## Uttale - dispensasjonssak på høring - gbnr 27/1, 27/19, 27/20 og 27/21 veg til 3 hytter Øvretveit

Saken gjelder søknad om etablering av vegtilkomst til 3 hytter på gbnr 27/19, 27/20 og 27/21 over gbnr 27/1. Hytteeierne skal etablere 6 parkeringsplasser i tillegg.

Figur 1 Nåværene avkjørsel oppfyller ikke siktkravene til N100.

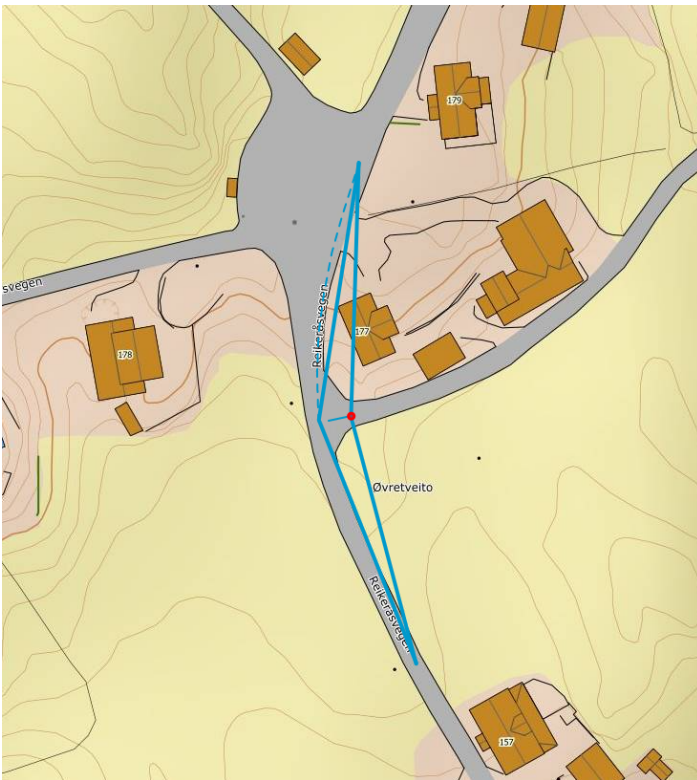
- Avkjørselen må flyttes (i sørgående retning) noen meter lenger ned KV1169 slik at sikt kravet til avkjørselen blir oppfylt.
- Avkjørselen skal være opparbeidet slik at den oppfyller tekniske krav til avkjørsler som er fastsatt av vegdirektoratet i forskrift av 1964 om «alminnelige regler om bygging og vedlikehold av avkjørsler fra offentlig veg», Veglova § 40-43, samt Vegnormal N100. Det er blant annet satt krav til geometrisk utforming av avkjørselen, sikt, svingradius ( $r = 4m$ ), drenering under avkjørselen og at en skal kunne snu på egen grunn.

### Krav om fjerning av eksisterende avkjørsel:

- Eksisterende avkjørsel skal fysisk fjernes. Arbeidet skal utføres slik at det ikke lenger er mulig å nytte avkjørselen. Ved fjerning av avkjørselen skal det opparbeides grøft langs kommunenvegen.

Grøften skal ha en bredde på minimum 1,0 meter. Grøften skal etableres med et gjevnt fall fra kommunevegen.
